# 第一段階検査（亀裂の検出・亀裂長さ測定）に関する経緯

# 第二段階検査（亀裂高さ測定）に関する経緯

# 亀裂性状把握に関する経緯

# 亀裂性状把握に関する今回の事象と理想的な探傷状況の比較

## 外部専門家会議での結論概要

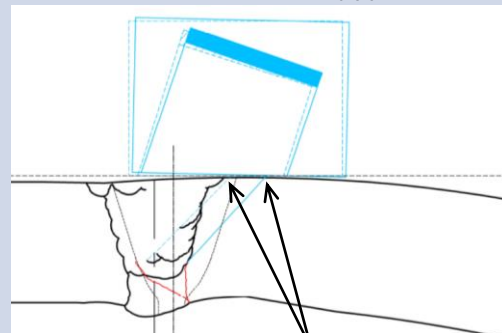
亀裂高さは適切に測定されており、PD 認証の適合基準と比較しても精度良く測定できている。

今回の事象は、端部エコー採取時に外表面の影響により部分的に探触子が浮き、主ビームの分布変化が生じたことで、理想的なデータ採取条件と比べて超音波の入射点が約□mm後ろになり、屈折角は約□°傾いていたと考えられる。

このうち、亀裂高さ測定に影響し得る屈折角の差による影響評価の結果、板厚方向に最大□mm程度浅く測定されると推定された。

亀裂高さ測定については、NDIS 0603:2015に基づくPD試験の合格判定基準であるRMSE(二乗平均平方根誤差)3.2mmに対し、□mmという推定値は小さいことから有意な影響は無いと評価した。

## 外部専門家会議での結論概要

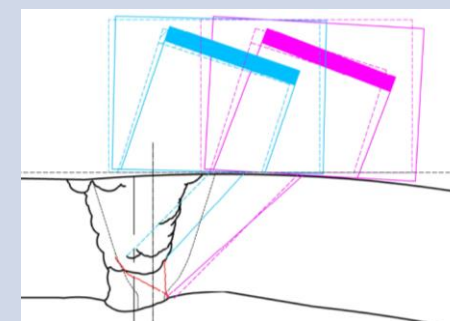
亀裂性状が異なった要因についてはFT図にて十分抽出されており、幾何学的形状、溶接金属、超音波の広がり为主要因として挙げた点については適切である。また、対策案についても有効である。

## 原因分析の結果明らかになった、Bスコープ表示と実際の亀裂進展方向が異なっていた要因

今回の事象は、端部エコー採取時に外表面の影響により部分的に探触子が浮き、主ビームの分布変化が生じたことで、理想的なデータ採取条件と比べて超音波の入射点が約 $\square$ mm後ろになり、屈折角は約 $\square$ °傾いていたと考えられる。

本影響により、Bスコープ表示では端部エコー表示位置が管軸方向に入射点の差(約 $\square$ mm)の分だけ管台側にずれると推定された。
